Vaststellen definitief ontwerp Scharre- en Ellertsveld

**Reg. Nummer:** 2010/298977

## Inspraakreacties Scharreveld

## Inspraaknotitie Ellertsveld

<b>RUIMTELIJK ONTWERP</b>		
Onderwerp: <b>Scharreveld</b>		 Haarlem
DO speelvoorziening Scharreveld		
datum : 20-07-2010	projectrekket: D.N.	tekening nummer: 917_DO_T01
schaal : 1:200	getekend: S.K.	gecontroleerd: G.v.D.
formaat : A2		
planfase: DO

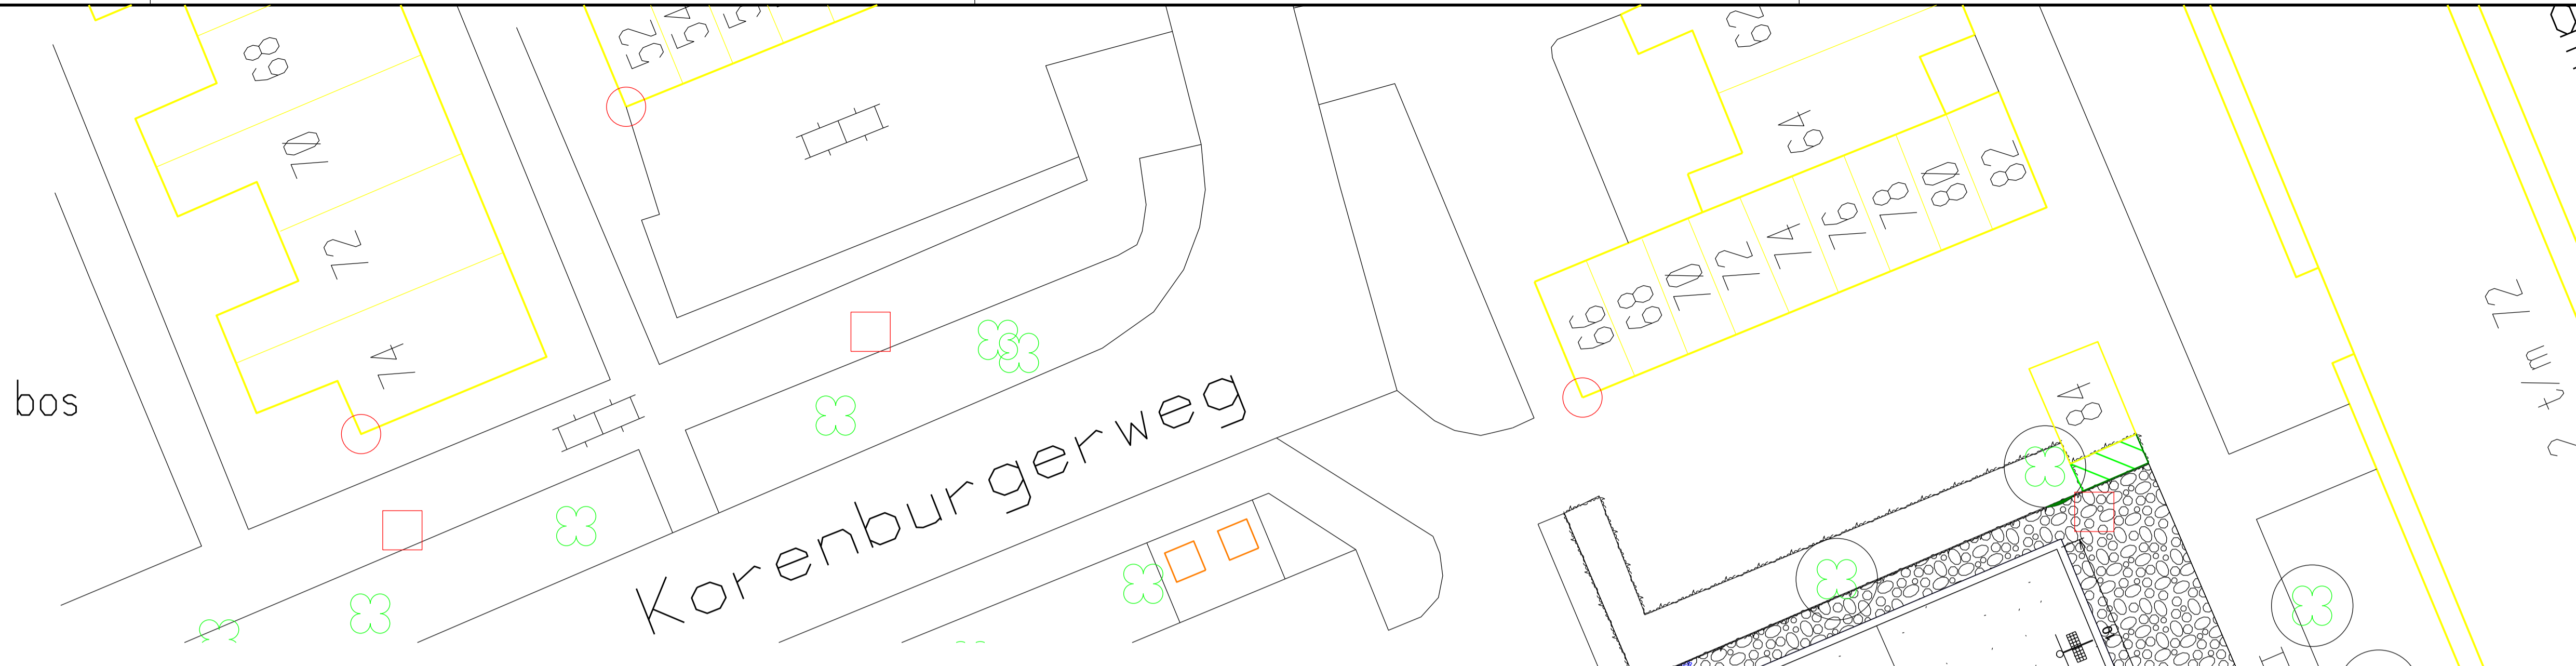
Vraag	Antwoord gemeente	vraagsteller
<b>Algemeen</b>		
Overlast van hangjongeren op het voetbal/basketbalveld	De basketbalvoorziening/voetbalveld wordt verplaatst naar Ellertsveld	4, 6, 10, 13, 14, 15
Wij verzoeken u ons op de hoogte te brengen op het moment dat de status van besluit wel is bereikt.	Wij informeren u zodra het besluit genomen is	4
Erg leuk plan, is voor een brede groep kinderen	Dank, wij willen zo spoedig mogelijk overgaan tot realisatie	7
Er is veel overlast van het huidige basketbalveld (lawaaï, ballen over de schutting, tennissen tegen de muur)	De basketbal-/voetbalvoorziening wordt verplaatst naar Ellertsveld.	8
Er is vorig jaar (door bewoners) voorgesteld om een trapveld op het Ellertsveld in te richten met wat doelen, waardoor er geen overlast voor bewoners is	De basketbal-/voetbalvoorziening wordt verplaatst naar Ellertsveld.	8
Er is een enquête gehouden (doorgegeven Leek / Evers) over verplaatsing van het basketbalveldje, maar er is niets met de uitslag (14 voor, 2 tegen) gedaan.	De basketbal-/voetbalvoorziening wordt verplaatst naar Ellertsveld.	8

Snoei de bomen. Ze halen zon weg.	De bomen blijven behouden. Tijdens de uitvoering worden indien nodig onderhoudsmaatregelen uitgevoerd.	3, 4
Maak een grasveld met verder niets	De basketbal-/voetbalvoorziening wordt verplaatst naar Ellertsveld. Op de plaats van het voetbalveld/basketbalveld komt een gras veld.	3, 4, 13, 14
Het voorstel om een grasveld aan te leggen is prima.	Dank, wij willen zo spoedig mogelijk overgaan tot realisatie	6
Laat de haag laag.	De haag wordt ca. 80 – 100 cm hoog. U kunt er overeen kijken	7, 10

<b>Vraag</b>	<b>Antwoord gemeente</b>	<b>vraagsteller</b>
Liefst gewoon gras of kunstgras als speelplek voor kleine kinderen	De basketbal-/voetbalvoorziening wordt verplaatst naar Ellertsveld. Op de plaats van het voetbalveld/basketbalveld komt een gras veld.	10
<b>Inrichting/straatmeubilair</b>		
Graag voldoende hoog ballenvangnet om te voorkomen dat er ballen tegen mijn ramen komen	De basketbal-/voetbalvoorziening wordt verplaatst naar Ellertsveld. Op de plaats van het voetbalveld/basketbalveld komt een grasveld. Een ballenvanger is niet meer nodig	1
Het geplande speelveld zorgt niet voor meer rust voor de bewoners	De basketbal-/voetbalvoorziening wordt verplaatst naar Ellertsveld. Op de plaats van het voetbalveld/basketbalveld komt een grasveld. De andere speelvoorzieningen blijven op Scharreveld	2
Maak een voetbalveld aan de achterkant van de flat Brammershoop (daar heeft niemand er last van/is heel geschikt).	De basketbal-/voetbalvoorziening wordt verplaatst naar Ellertsveld. Op de plaats van het voetbalveld/basketbalveld komt een grasveld. De andere speelvoorzieningen blijven op Scharreveld	2, 3, 5, 9, 12

We zijn tegen doelen, tegen een harde ondergrond om te voetballen en tegen ballenhekken.	De basketbal-/voetbalvoorziening wordt verplaatst naar Ellertsveld. Op de plaats van het voetbalveld/basketbalveld komt een grasveld. De andere speelvoorzieningen blijven op Scharreveld	3
Laat de heg voor de huizen bij nr 50 t/m 56 vervallen zodat er zicht is wat er op het speelveld gebeurt.	De haag wordt ca. 80 – 100 cm hoog. U kunt er overeen kijken	3, 4
Het is onaanvaardbaar om tegen ballenvanghekken van 3x3 op 3 meter afstand van mijn huis aan te kijken.	De basketbal-/voetbalvoorziening wordt verplaatst naar Ellertsveld. Op de plaats van het voetbalveld/basketbalveld komt een grasveld. De andere speelvoorzieningen blijven op Scharreveld	4
Graag meer prullenbakken plaatsen	Er worden voldoende afvalbakken geplaatst	4, 7, 10
De bestrating in de onderdoorgang tussen de nummers 60 en 62 is aan de zijkanten verzakt. Dit stuk zouden we graag ook opnieuw bestraat zien.	Deze bestrating zal opnieuw gestraat worden.	4

<b>Vraag</b>	<b>Antwoord gemeente</b>	<b>vraagsteller</b>
Demografisch gezien is een basketbalveld minder passend, aangezien het merendeel van de direct omwonenden ouderen zijn, met enkele gezinnen met jonge kinderen.	De basketbal-/voetbalvoorziening wordt verplaatst naar Ellertsveld. Op de plaats van het voetbalveld/basketbalveld komt een gras veld. De andere speelvoorzieningen blijven op Scharreveld	4
Ruimte is te klein voor een voet-basketbalveld	De basketbal-/voetbalvoorziening wordt verplaatst naar Ellertsveld. Op de plaats van het voetbalveld/basketbalveld komt een gras veld. De andere speelvoorzieningen blijven op Scharreveld	5, 11, 12
Meer speeltoestellen met kunstgras of pannakooi (geen hek nodig)	Dit is een goed voorstel, echter omdat de basketbal-/voetbalvoorziening verplaatst wordt naar Ellertsveld wordt het niet overgenomen. Op de plaats van het voetbalveld/basketbalveld komt een gras veld. De andere speelvoorzieningen blijven op Scharreveld	11

Er is toch een plan of ontwerp voor een voetbal/basketbalveld bij de Brammershoop?	De basketbal-/voetbalvoorziening wordt verplaatst naar Ellertsveld. Op de plaats van het voetbalveld/basketbalveld komt een grasveld. De andere speelvoorzieningen blijven op Scharreveld	13
Al meer dan 30 jaar lang is een basketbalopstelling nutteloos gebleken: ten prooi aan vernielzucht	Bij de herinrichting van Scharreveld komt hij ook te vervallen	15
Ik zou niet graag zo'n hoog hek voor mijn raam hebben.	De basketbal-/voetbalvoorziening wordt verplaatst naar Ellertsveld. Op de plaats van het voetbalveld/basketbalveld komt een grasveld. De andere speelvoorzieningen blijven op Scharreveld	5
Wij hebben al eerder aangegeven geen voorstander te zijn voor een basket- en voetbalveld, maar nu staat hij wel ingepland?	De basketbal-/voetbalvoorziening wordt verplaatst naar Ellertsveld. Op de plaats van het voetbalveld/basketbalveld komt een grasveld. De andere speelvoorzieningen blijven op Scharreveld	6

Geen hek en geen basketbal- en voetbalveld	De basketbal-/voetbalvoorziening wordt verplaatst naar Ellertsveld. Op de plaats van het voetbalveld/basketbalveld komt een grasveld. De andere speelvoorzieningen blijven op Scharreveld	10

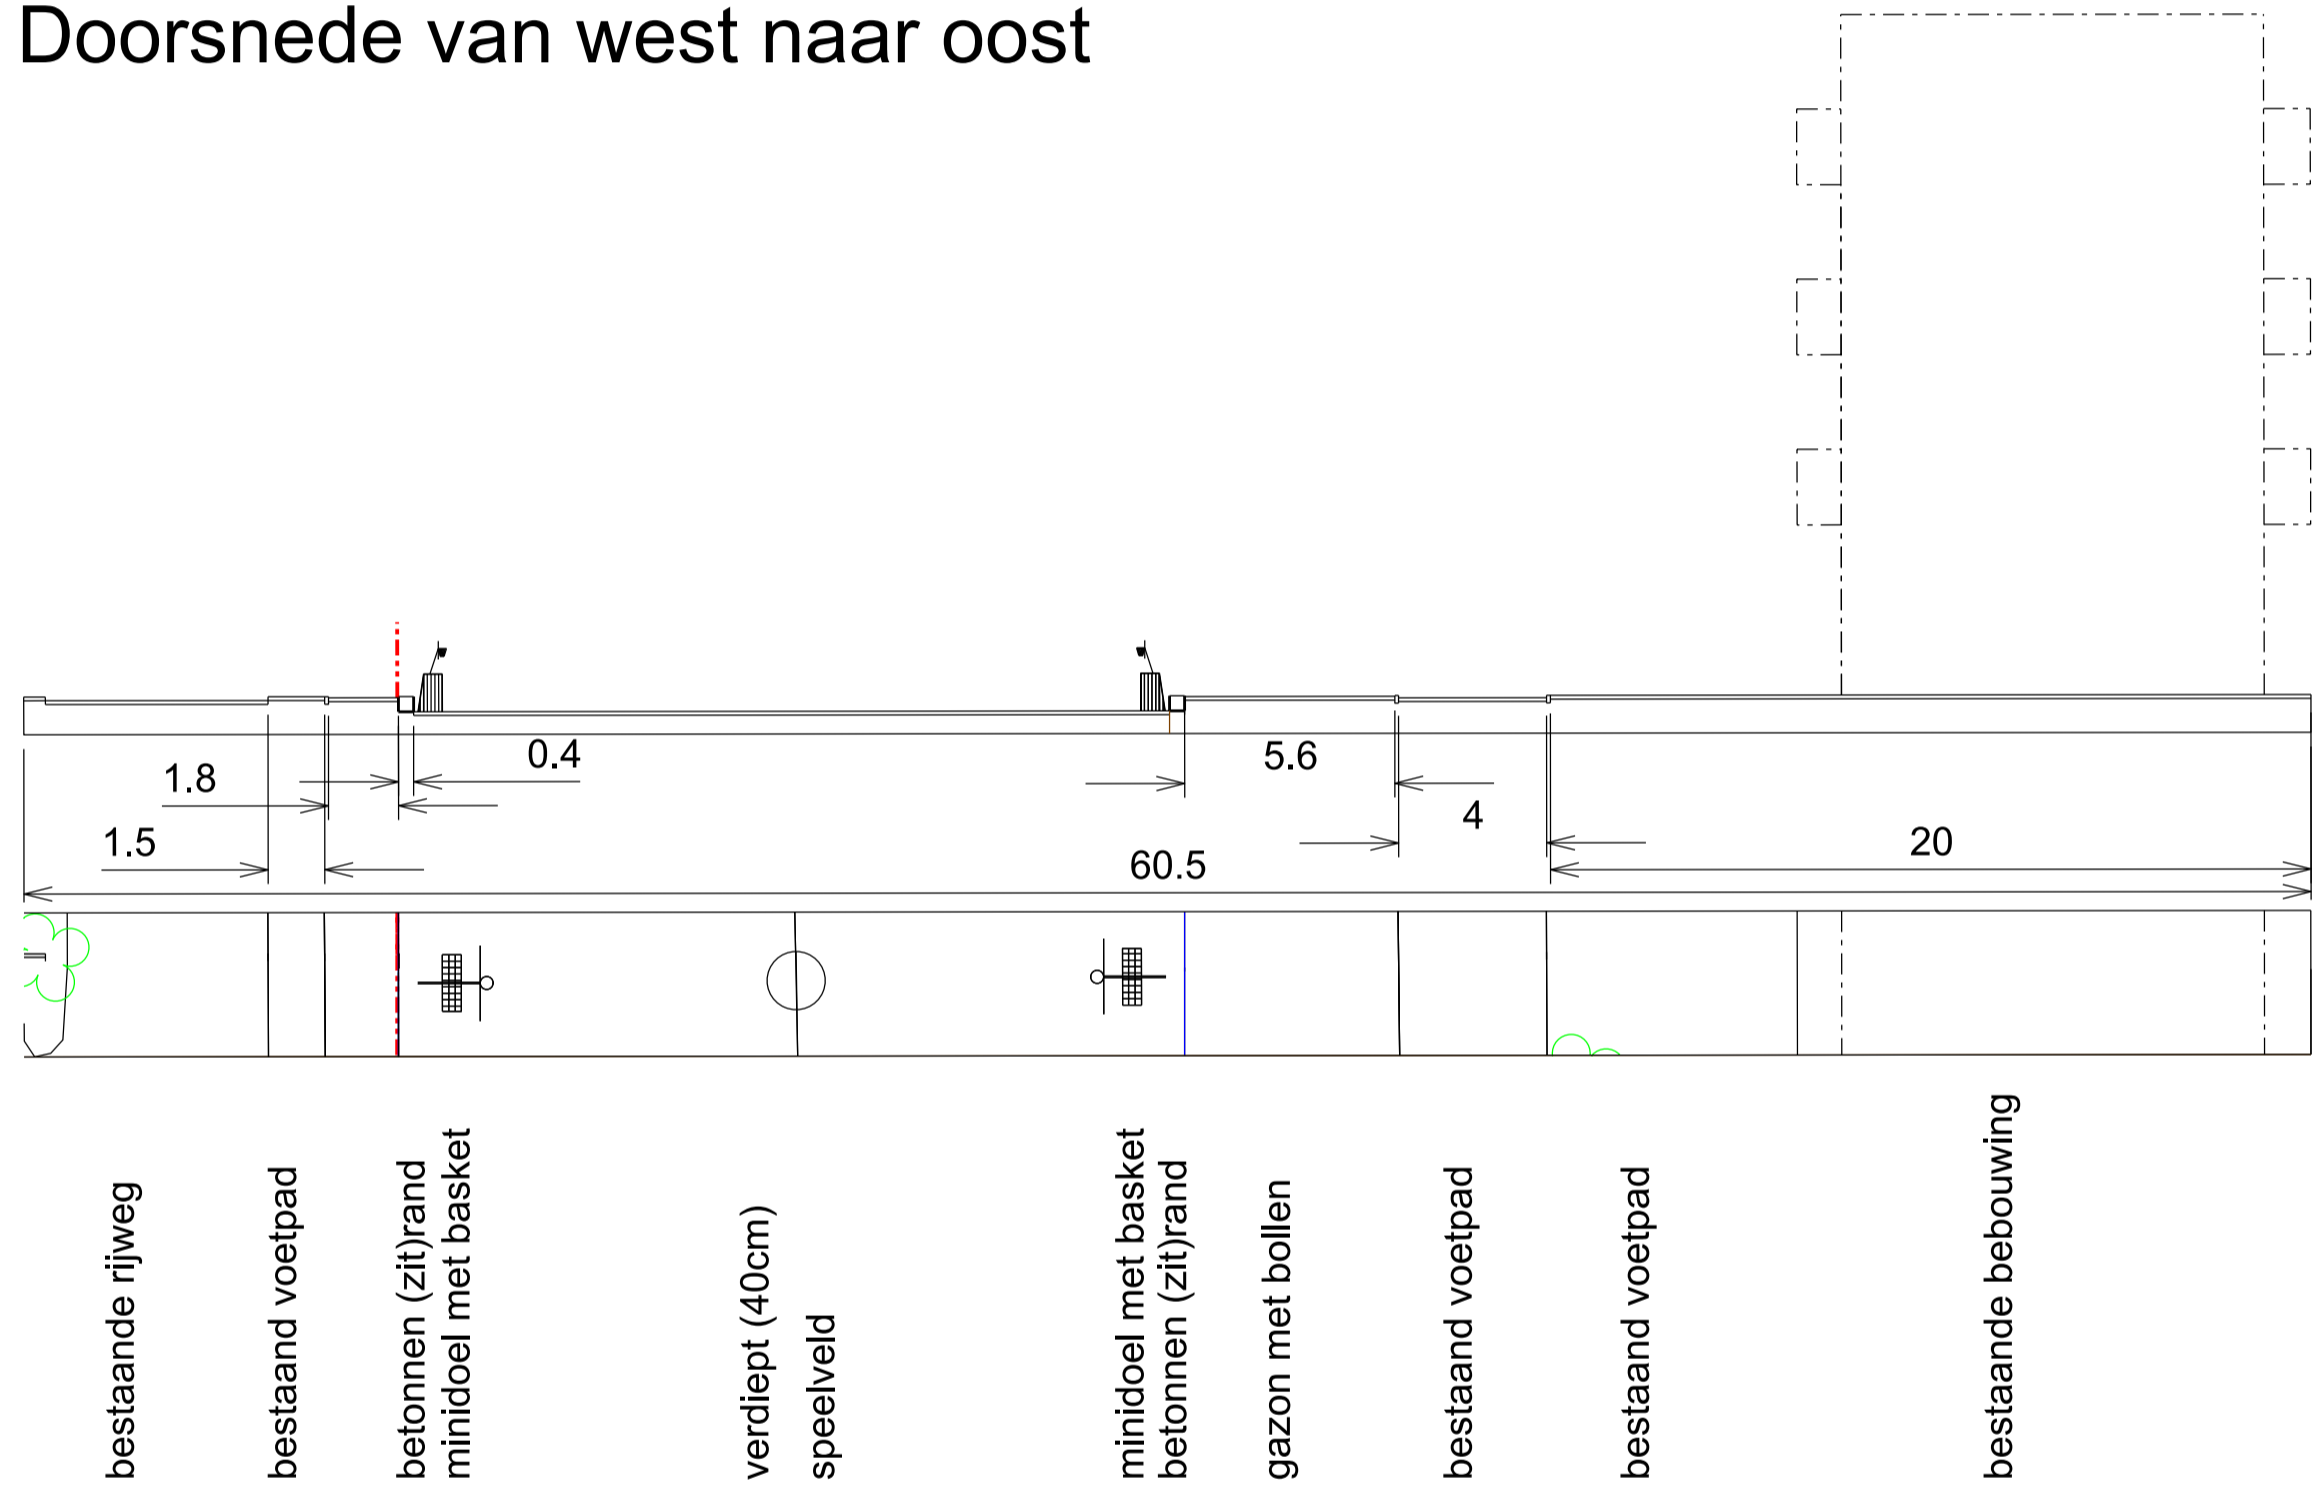
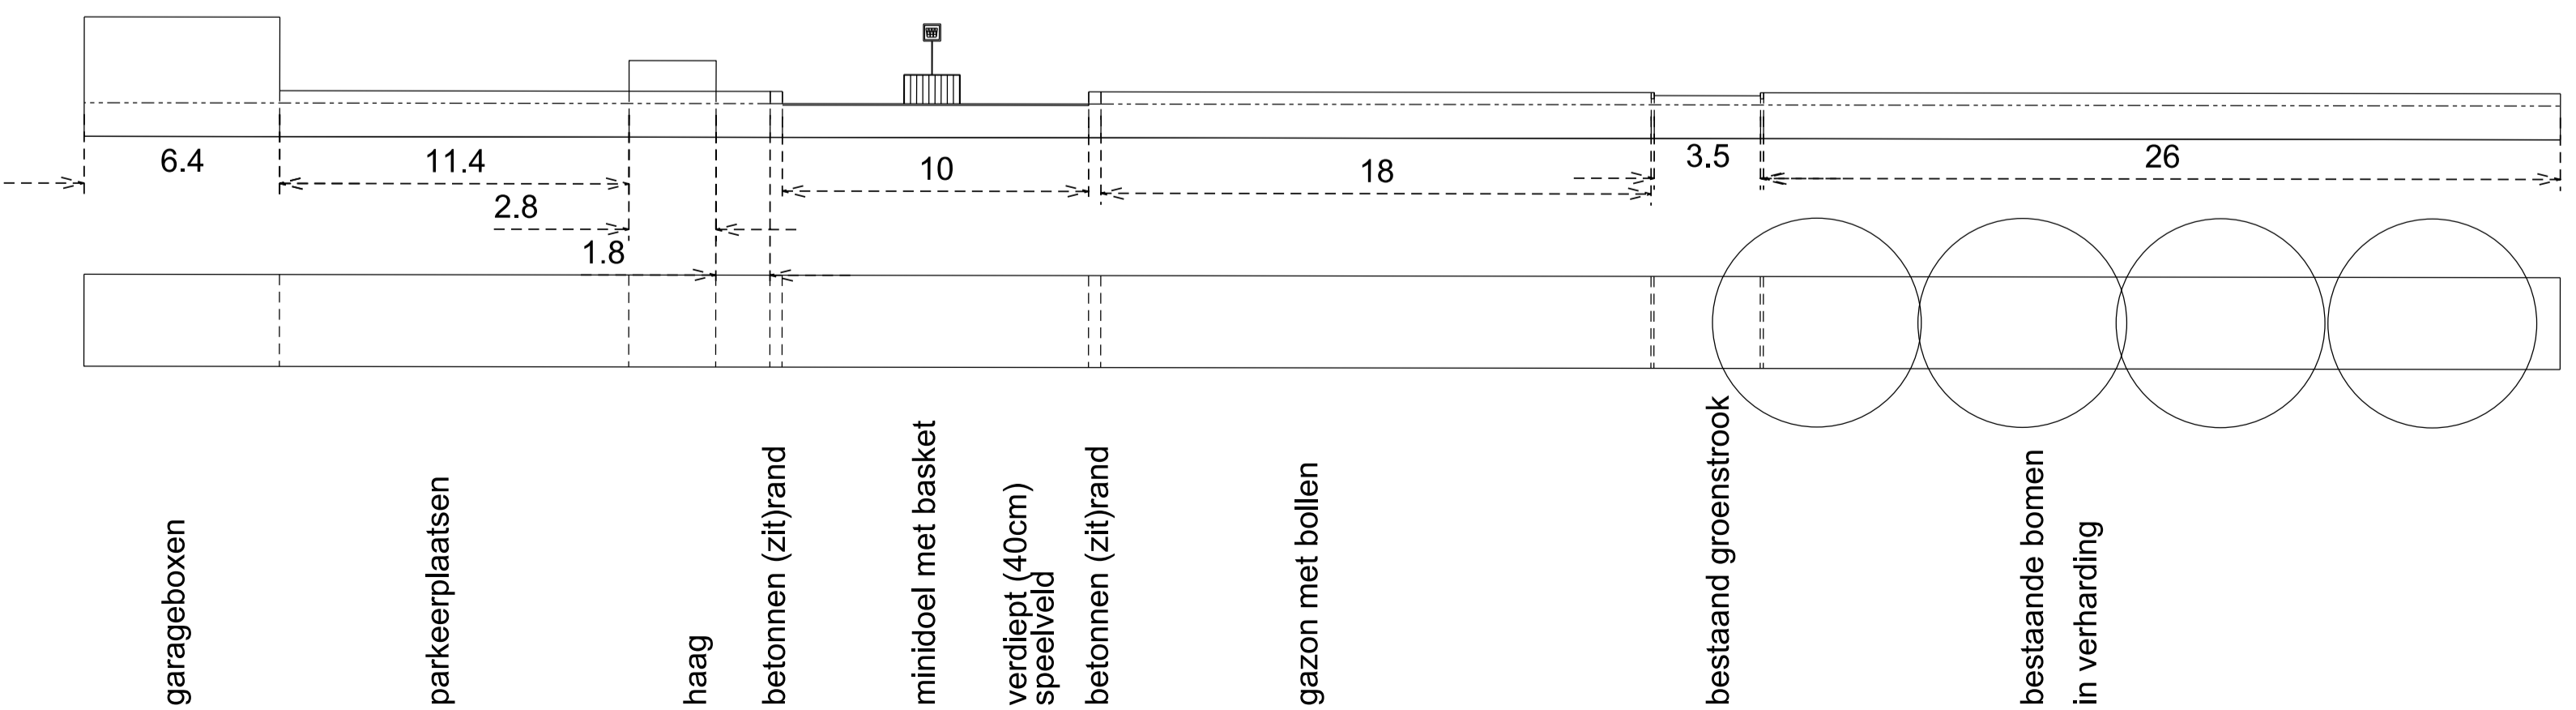
Vraag	Antwoord gemeente	Inspreker
Ik ben er niet blij mee; nu kan ik zomers rustig op mijn balkonnetje zitten maar als er een kinderspeelplaats onder mijn balkon komt kan ik dat wel vergeten.	Na de herinrichting is de kans op spelende kinderen groter. Op het grasveld kan op dit moment echter ook al gespeeld worden. De mate van hinder van deze spelende kinderen is o.a. afhankelijk van de kinderen, het type spel en uw eigen interpretatie.	1
Graag schietrichting doelen kwartslag draaien; nu veel kans op ballen richting flat en gesneuvelde ramen.	Wanneer de schietrichting van de ballen een kwartslag gedraaid wordt dan kunnen de ballen op de geparkeerde auto's komen. De afstand achter het doel tot de flat is groter dan de afstand tussen doel en geparkeerde auto's. Bovendien ligt het voetbalveldje verdiept waardoor de kans op doorschietende ballen kleiner is. Om die reden wordt de schietrichting niet worden aangepast.	2, 8

Op de tekening is er geen verlichting te zien. Dit graag zou houden, want zonder verlichting ook niet tot 's avonds laat voetballen en overlast.	Het klopt dat op de tekening geen verlichting is ingetekend. Deze zal worden ook niet geplaatst. Met andere woorden met invallende duisternis is spelen niet meer mogelijk.	2
Waardeloos.	Ter kennisname aangenomen	3, 4
Dit wordt een plek voor hangjongeren.	Waar jongeren gaan rondhangen is vooraf niet te voorzien. Het belangrijkste voor de jeugd is dat zij ergens in een wijk terecht kunnen. Naarmate dat op meer plaatsen kan zal de jeugd zich over de beschikbare locaties verspreiden. Er komen geen bankjes en geen dug-out en geen verlichting. Met andere woorden er worden geen voorzieningen aangebracht voor een ontmoetingsplek. Er komt een betonnen rand, een veldje met twee doeltjes en een baskets; bedoelt om te spelen.	4
De op de parkeerplaats staande auto's lopen gevaar beschadigd te worden door voetballende jongelui.	De schietrichting is parallel aan de parkeerplaats. Het voetbalveldje ligt verdiept, de doeltjes zijn klein (gemaakt voor technisch voetbal, niet geschikt voor lange afstandsschoten) en op de grens tussen parkeerplaats en voetbalveld staat een haag. De kans dat een bal hier overheen gaat is niet groot. Aan de westzijde wordt achter het doeltje een hek geplaatst om doorschietende ballen tegen te houden.	4

Voor ons Scharrevelders een gunstig plan, bravo!	Bedankt voor het compliment	5
Advies: maak slechts 1 basketbalkorf, dit i.v.m. aantrekken van jongeren als er 2 korven zijn.	Dit voorstel wordt niet overgenomen.	5
We hopen dat op Scharreveld de reuze-bomen, die op een kleine binnenplaats staan, geknot worden.	Dit verzoek valt buiten de kaders van project Ellertsveld. Wij hebben uw verzoek doorgegeven aan de gebiedsbeheerder van de afdeling Wijkzaken/DB&T..	5

Goed plan, goede locatie, ben het er helemaal mee eens, geen bezwaren tegen het plan, ik zie met grote blijdschap de realisering van het plan tegemoet, goede oplossing.	Bedankt voor het compliment	6, 7, 9, 10
Als de doelgroep tot 12 jaar is, dan geen basketbalpalen; de ervaring leert dat dit oudere kinderen/hangjongeren aantrekt.	Wij hebben de ervaring dat kinderen tot 12 jaar wel degelijk gebruik maken van de baskets. Het is echter niet uit te sluiten dat ook oudere kinderen gebruik gaan maken van deze openbare speelvoorziening. Net zo goed als kleine kinderen ook op speeltoestellen willen spelen die eigenlijk voor oudere kinderen bedoeld zijn.	6
Ik hoop dat de gemeente het plan goed begeleid zodat zwerfvuil en overlast voorkomen worden, en het meldpunt onze klachten serieus neemt.	Wij onderschrijven uw zorg. Voor het ruimen van zwerfvuil heeft de gemeente contracten gesloten met verschillende partijen. De gebiedsbeheerder ziet toe op de naleving ervan en kan bijsturen waar nodig. Input/meldingen vanuit de buurt vormen hiervoor een belangrijke informatiebron.	7

In de directe nabijheid, op max. 3 minuten lopen, liggen al zeker 4 grotere basketbal-voetbalvelden.	Op basis van de omvang en samenstelling van het verzorgingsgebied is het aannemelijk dat er behoefte is aan basketbal-/voetbalvoorziening.	8
Een harde ondergrond zorgt nog steeds voor overlast. Voorkeur: gras, kunststof of verende tegels. Een harde ondergrond is alleen nodig voor basketball. Onze wens: geen basketbalpalen en zachtere ondergrond. Geen basketbal betekent ook: geen noodzaak voor een hek aan de kant van het parkeerterrein.	U heeft gelijk dat basketbal niet mogelijk is op een zachte ondergrond. Het hek is er echter niet om de basketballen tegen te houden maar om doorschietende voetballen op het veld te houden.	8
Een verdiept speelveld, zoals gepland, leidt eerder tot vervuiling i.v.m. ophoping van vuil door de wind en het grote aantal bladrijke platanen.	U heeft gelijk dat een verdiepte ligging vuil en blad vasthoudt. Hier is met beheer rekening gehouden.	8
